Endringsvarsel NR : 22

PROSJEKTERT NAVN : **Solhall BHG**

Varselet gjelder: Ekstra brannhimling

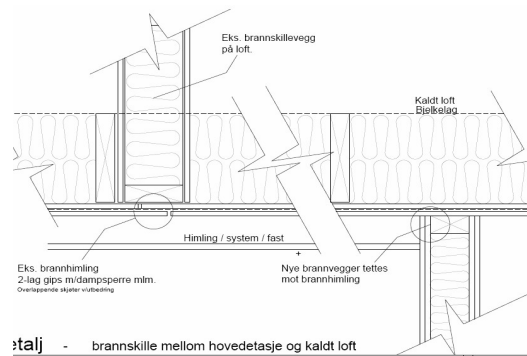
Det er konflikt mellom brannskiller i 1. et og på loft.

Ekstra brannhimling må lages for å ivareta brannssoner. Samt reparasjon av eksisterende brannvegger på loft
